1.3.1 オールコアボーリング(8/57)

SD-1孔 深度210m~240m (T.P.-183.87m~-213.87m)

SD-1孔 深度330m~360m(T.P.-303.87m~-333.87m)

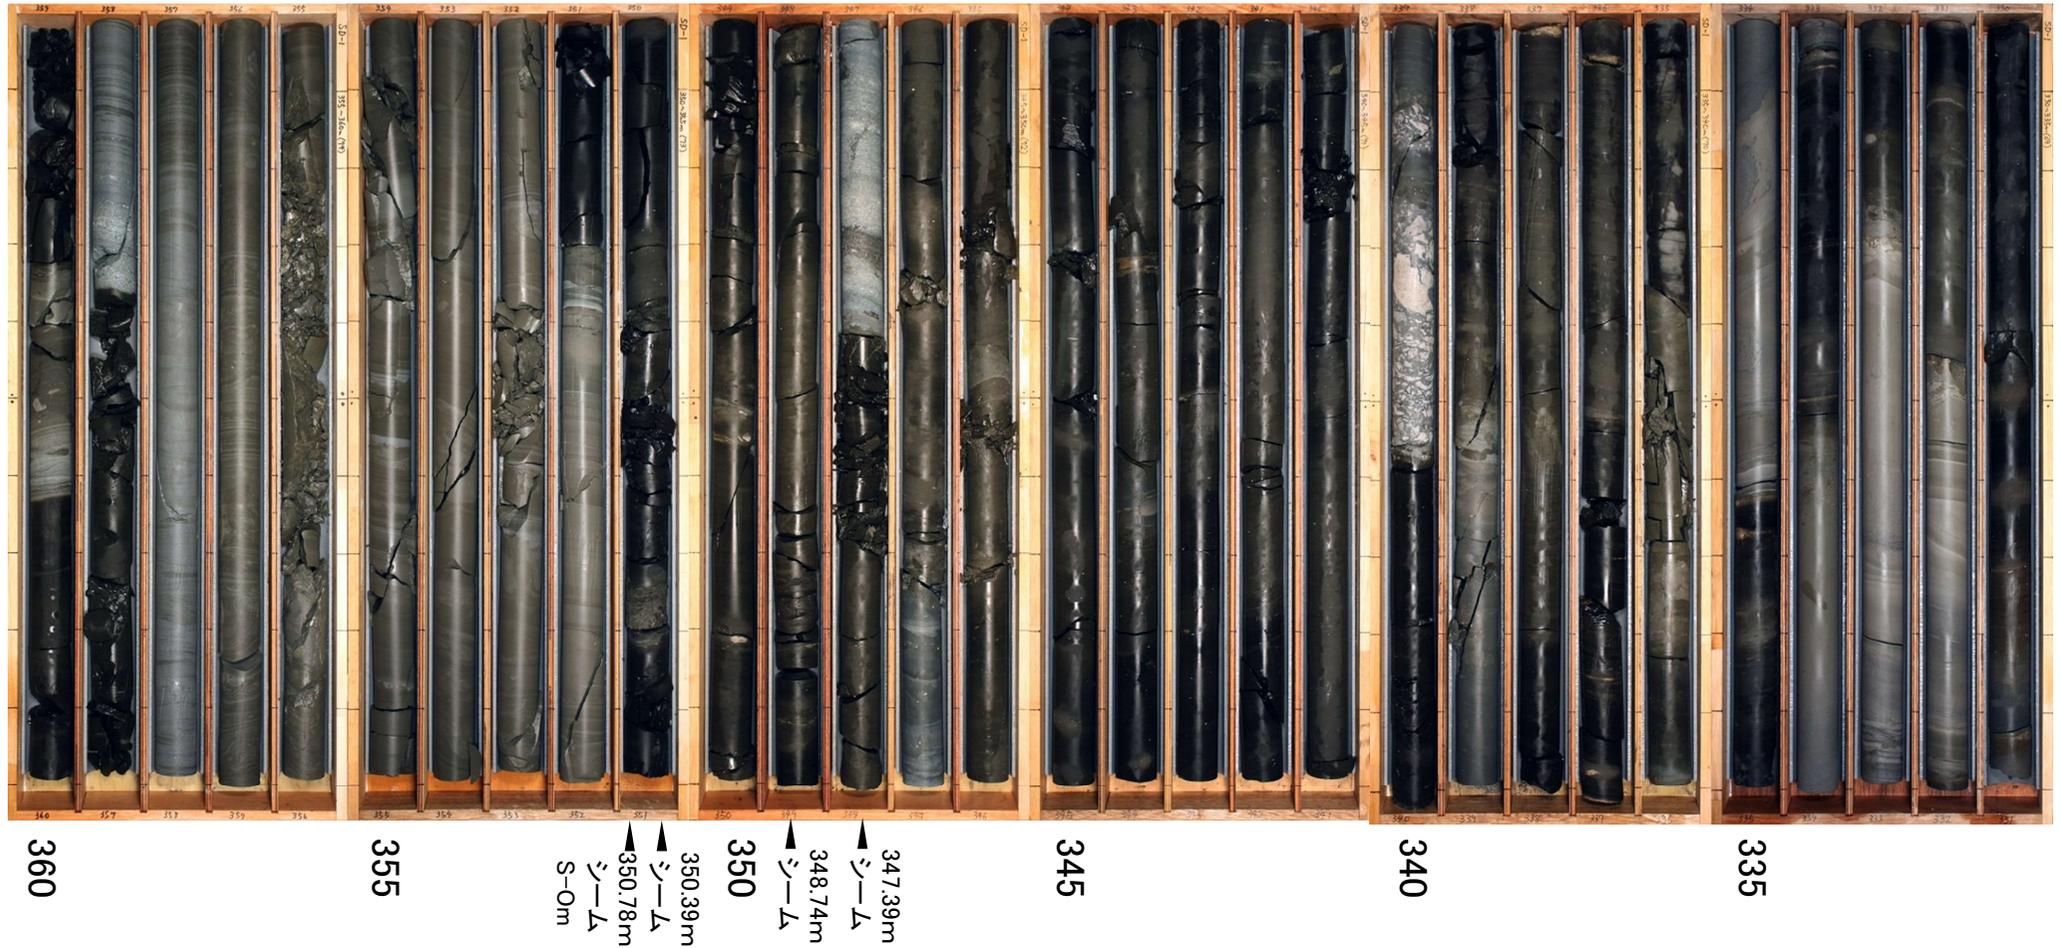
審査資料の再チェックを行い、「ボーリングコア写真の深度の誤り(SD-1孔の350.78mを350.39mに修正)」を修正した。
